Provincia di Benevento

OGGETTO: PROGETTO DI UN IMPIANTO EOLICO COMPOSTO DA 6 AEROGENERATORI DA 6 MW CON POTENZA TOTALE DI 36 MW E RELATIVE OPERE ACCESSORIE, RICADENTE NEI COMUNI DI MORCONE E LUNGO IL CONFINE DEI COMUNI DICIRCELLO E SANTA CROCE DEL SANNIO (BN).

Procedura Valutazione Impatto Ambientale ID VIP 5608.

Contributi ed elementi conoscitivi e valutativi per le Osservazioni di cui art. 24 co. 3 D.Lgs. 152/2006.

Carta della Rete Ecologica Provinciale (Q.S. Tav.B1.6 del Ptcp).

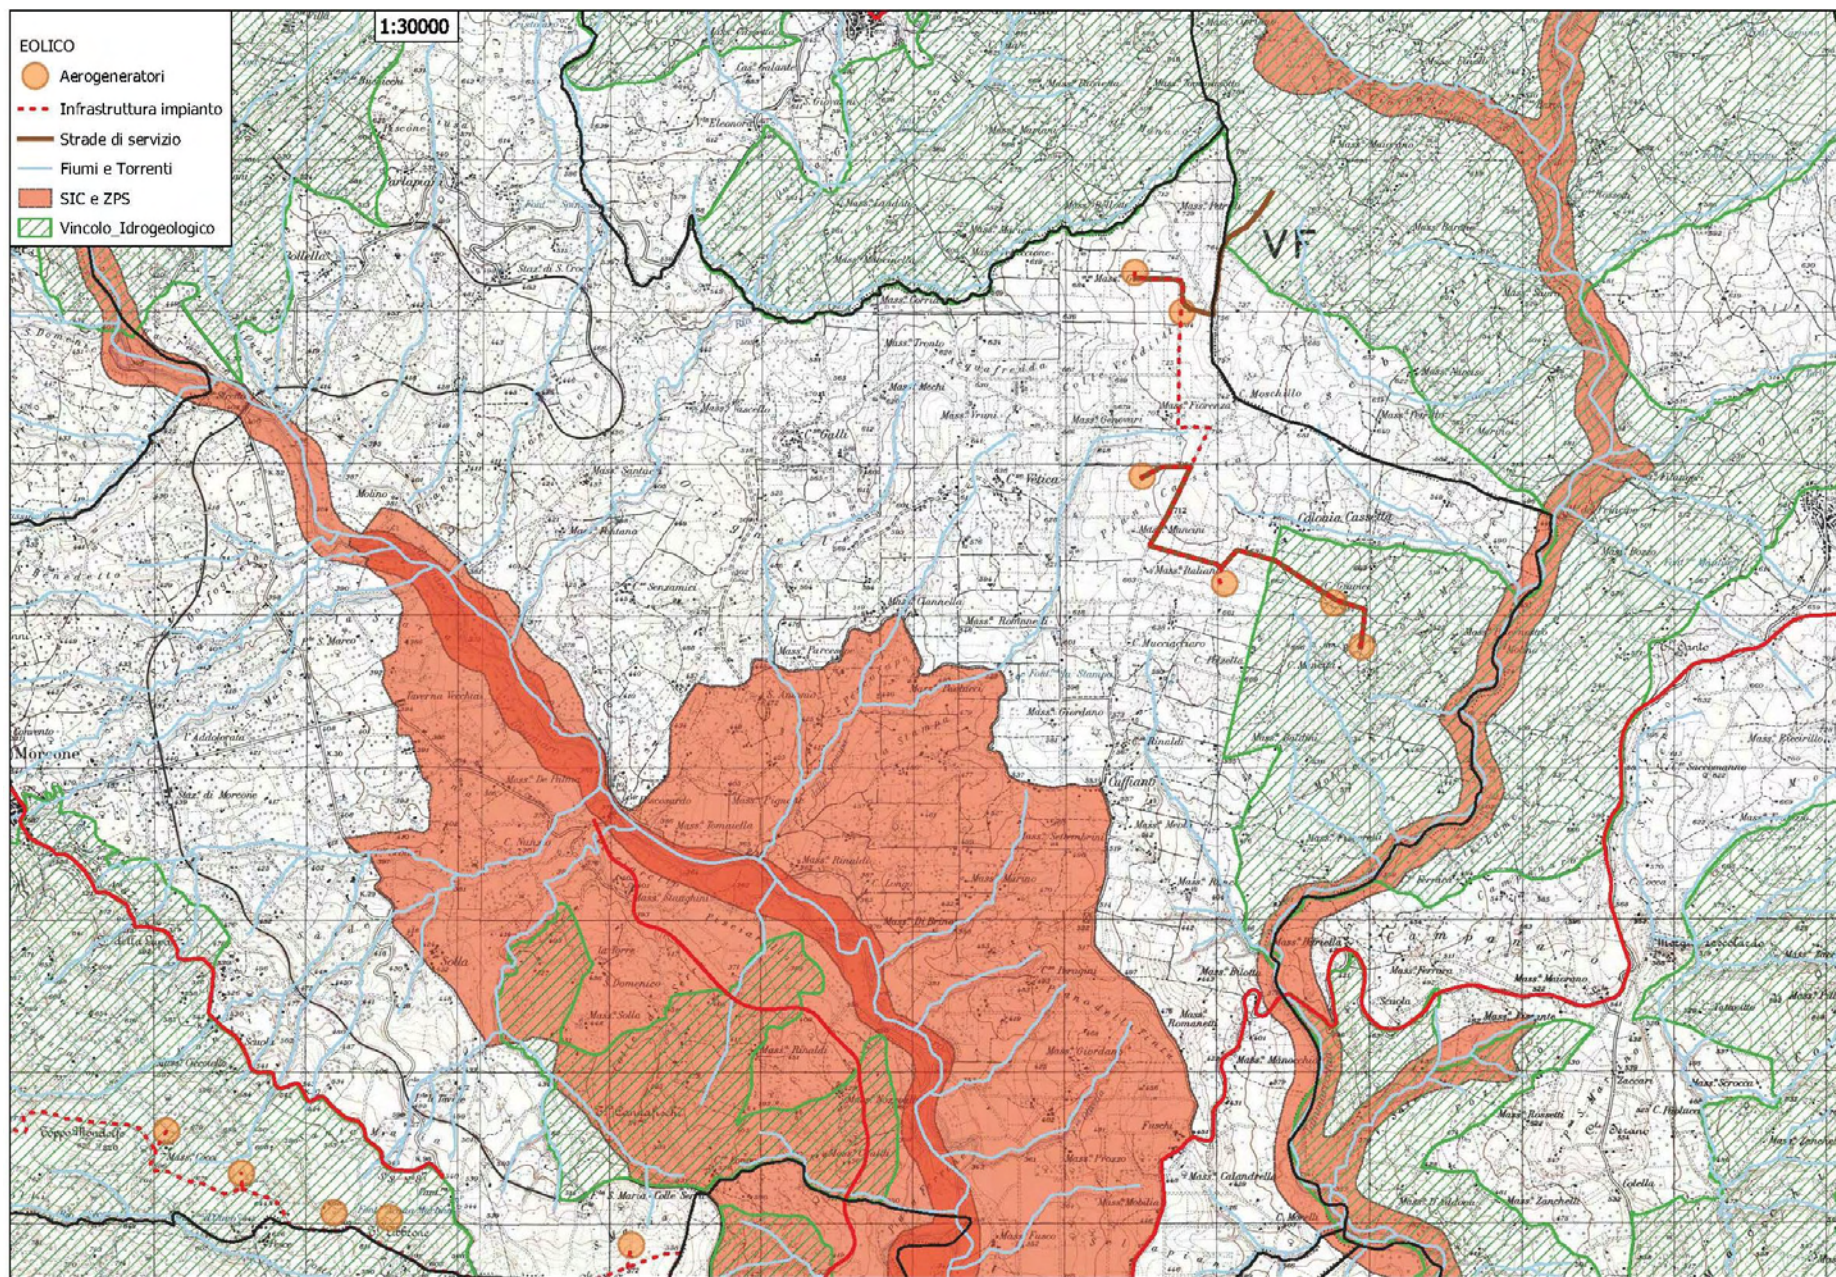
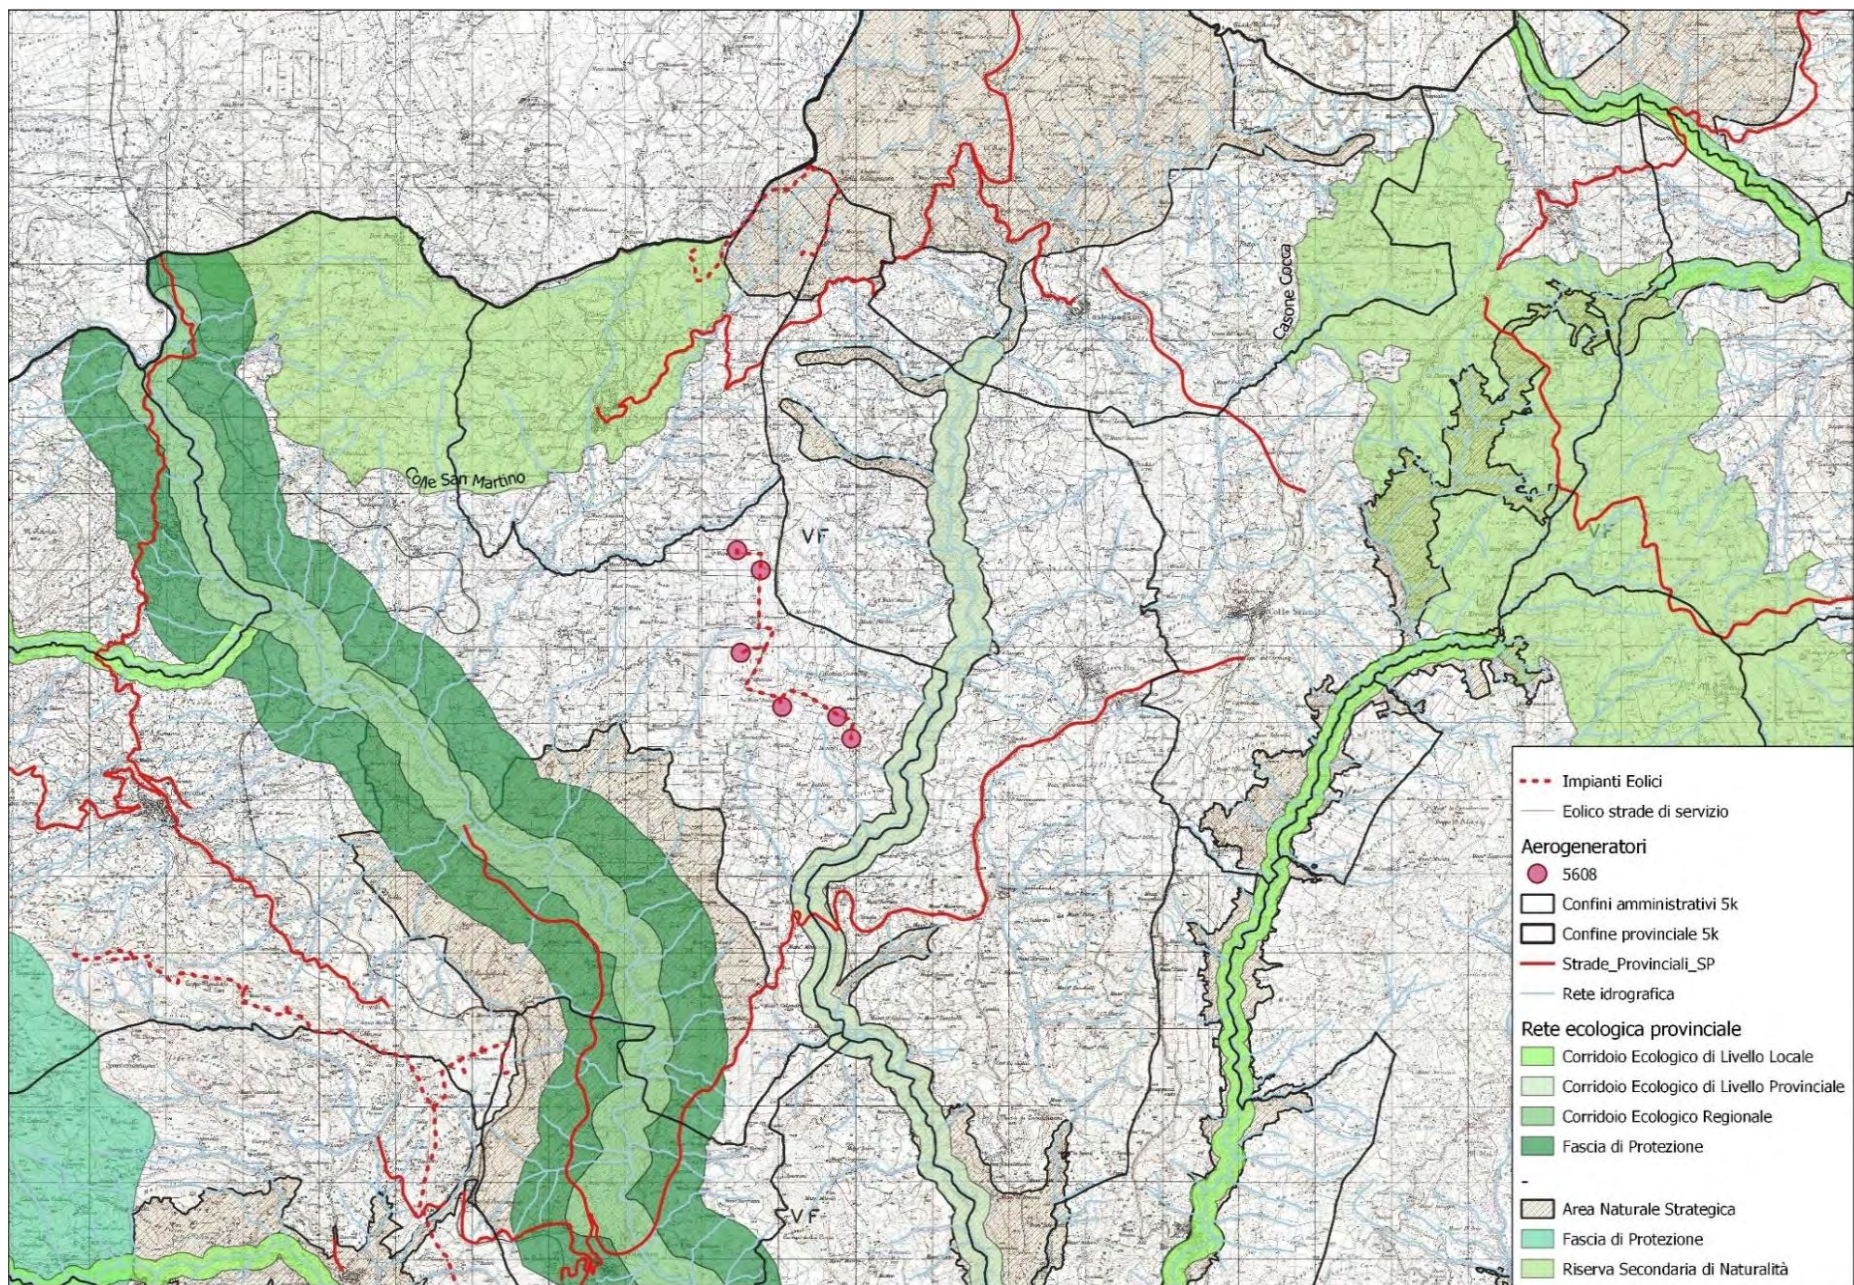
L'impianto eolico proposto, ubicato tra la Zps dell'invaso di Campolattaro ed i Sic "Alta Valle del Fiume Tammaro", "Bosco di Cercemaggiore – Castelpagano" ed il "Bosco di Castelpagano e Torrente Tammarecchia", è posto centro del complesso sistema dei capisaldi del sistema ambientale del territorio provinciale, in una zona che svolge l'importantissima funzione di area di svernamento degli uccelli. Si evidenzia che la perdita e/o riduzione di tali **habitat naturali utilizzati comporta una minaccia alla sopravvivenza degli uccelli migratori.**

Carta dei crinali e dei bacini visivi (Q.S. Tav.A2.2e del Ptcp).

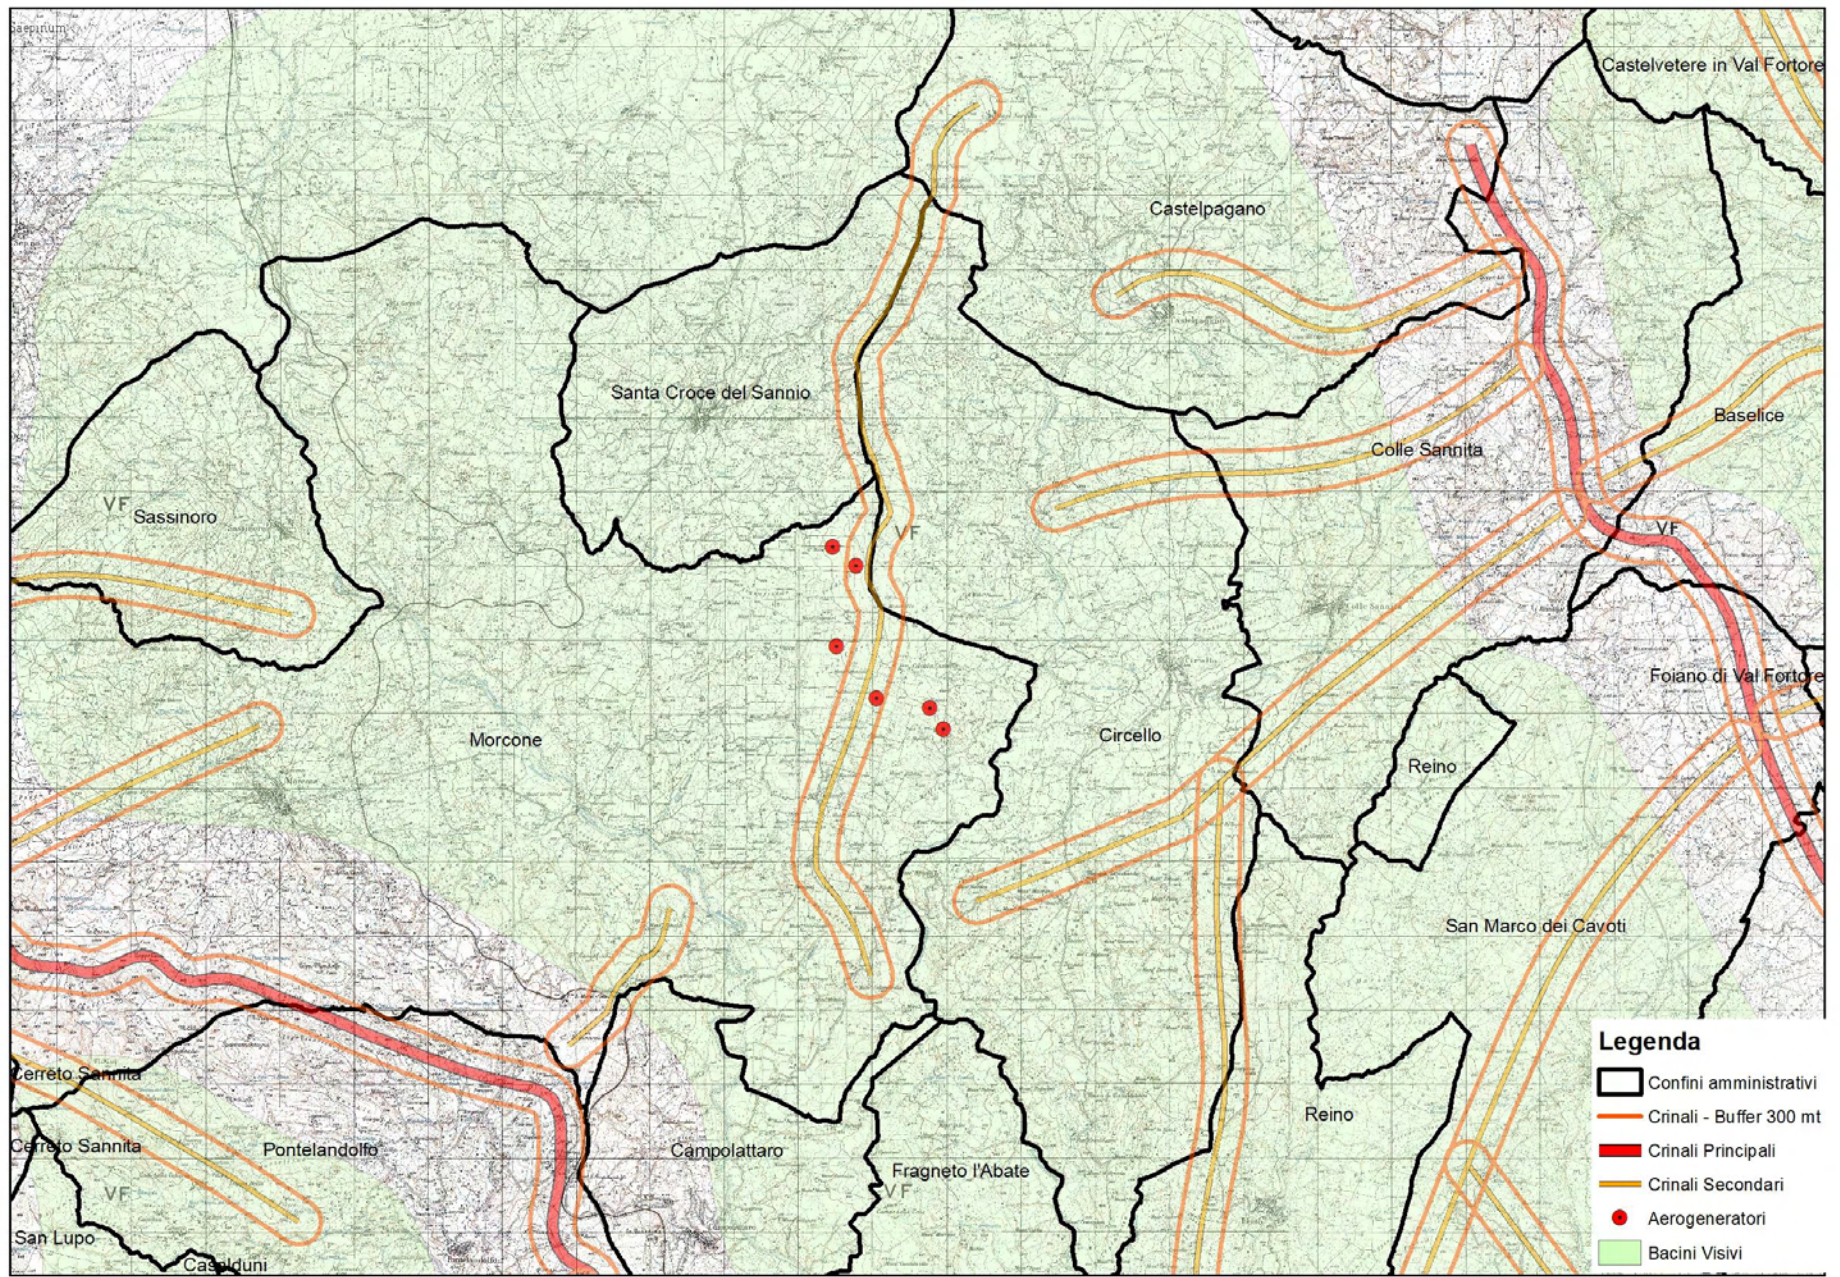
L'installazione dell'impianto eolico proposto determina una interferenza visiva con il sistema dei crinali secondari e si pone in contrasto con gli indirizzi dettati dalle Nta del Ptcp.

Carta del territorio rurale ed aperto (Q.S. -Ptcp).

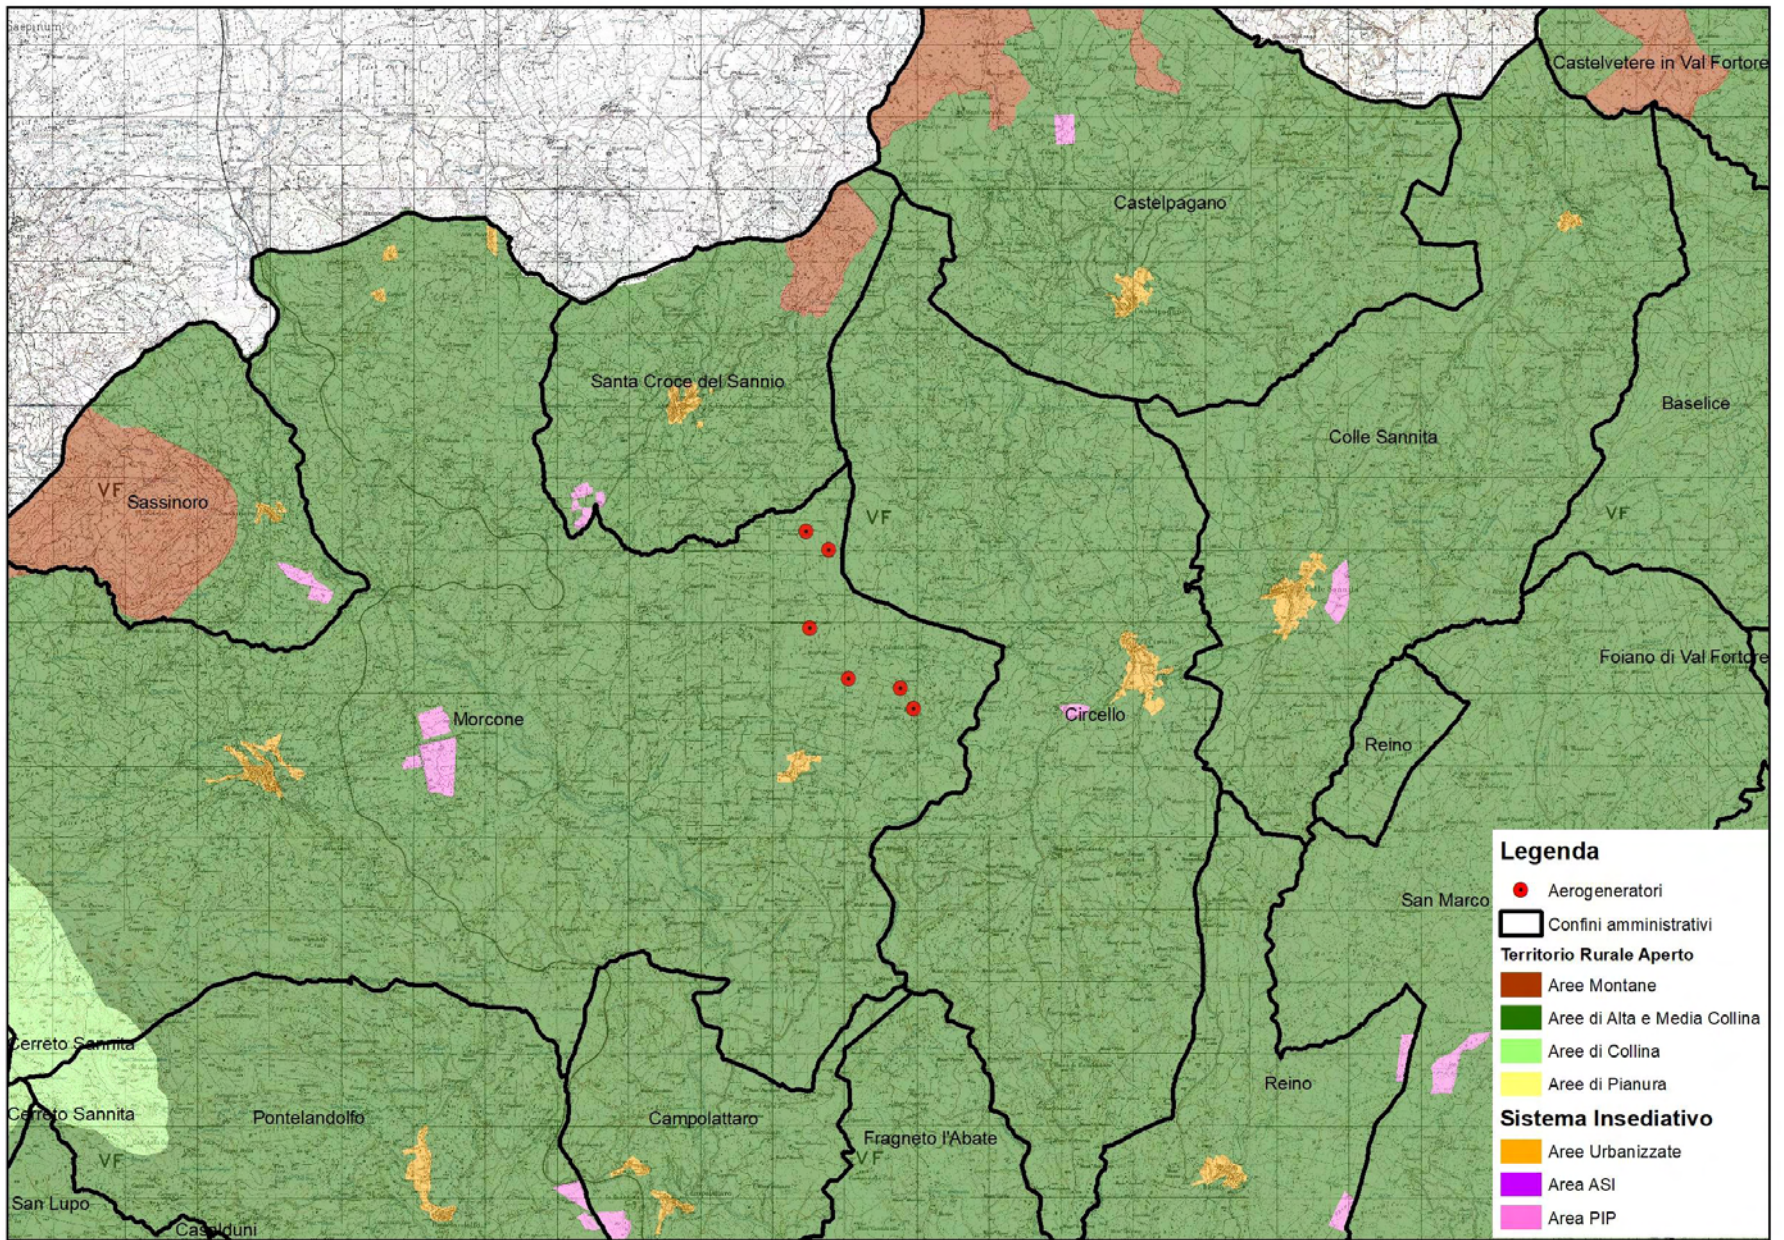
La realizzazione dell'impianto eolico proposto, che ricade all'interno del territorio rurale aperto denominato dal piano "Alta e media collina dell'Alto Tammaro, del Fortore e colline di Pietrelcina", risulta in evidente contrasto con gli obiettivi di valorizzazione delle risorse agro-alimentari previsti dal Ptcp.

Il sistema archeologico "Valle del Tammaro – Regio Tratturo" (Q.S. Tavola B.2.2e-Ptcp)

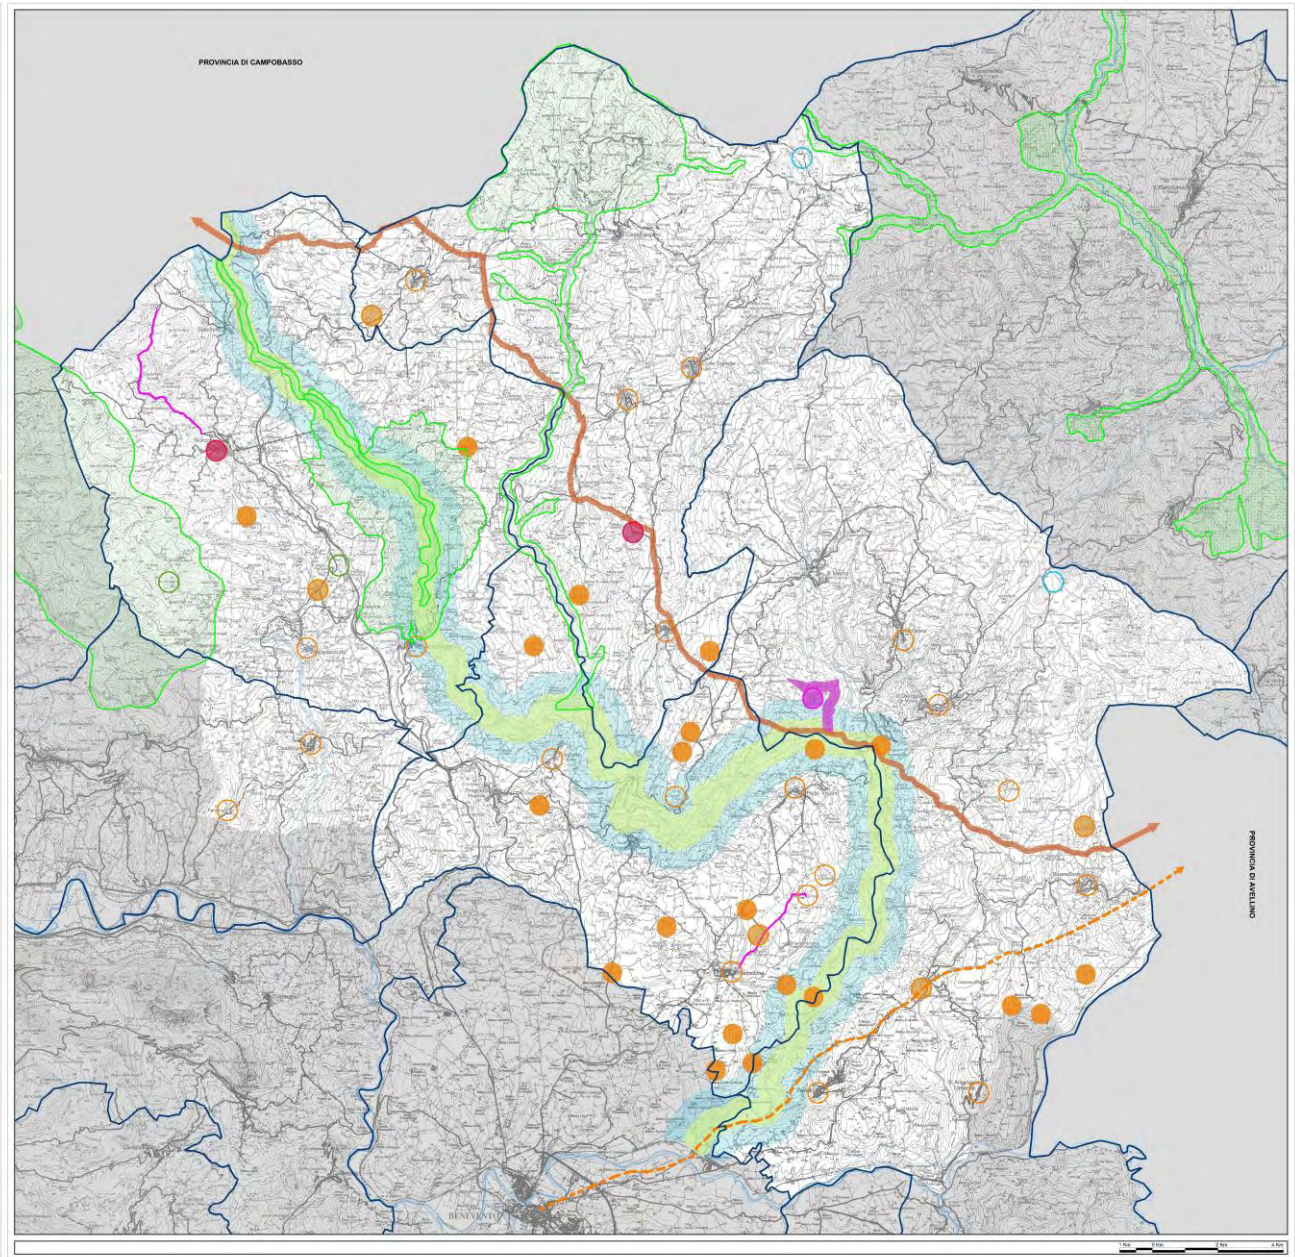
Nella tavola "B 2.2.a" il Ptcp individua i progetti necessari per la valorizzazione del sistema archeologico "Valle del Tammaro – Regio Tratturo", ovvero interventi di recupero, messa in sicurezza e di valorizzazione sia della viabilità storica che delle aree archeologiche o monumentali; attività di verifica e documentazione; individuazione delle aree dove sviluppare interventi di esplorazione archeologica, ed delle aree di "rischio archeologico", dove condurre attività di verifica, documentazione e prospezione preliminarmente ad ogni intervento di trasformazione. L'impianto eolico proposto interessa la località di Cuffiano, indicata nella suddetta tavola del Ptcp come area di "rischio archeologico" e quindi oggetto di attività di verifica preliminare, che risulta assente negli elaborati di progetto.
